System	Alle Schrittmotoreinschube 77.146.B.01 (z.B. 6056, 3088II, 7056)
Subject	Defekte Sicherung F1 im Schrittmotoreinschub austauschen
Date	16.07.2008
Author	Chrm

**In dieser Anleitung wird beschrieben, wie die Sicherung F1 an der Powersoft ausgetauscht wird.**

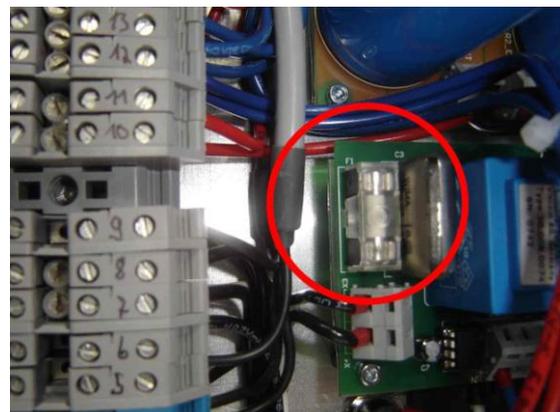
**Problem:** Bis 29.5.2008 wurde eine zu klein, dimensionierte Sicherung (125 mA) in die Powersoft eingebaut. Diese Sicherung brannte bei Belastung durch und führte zum Transportstillstand. Der Fehler ist zu beobachten, wenn an der manuellen Breitenverstellung (Poti) gedreht wird. Beim Fehlerfall drehen sich die Transportriemen mit. Auch in der Log-Datei zu sehen.

5. Powersoft Sicherung F1 Prüfen \ austauschen gegen eine 500 mA.
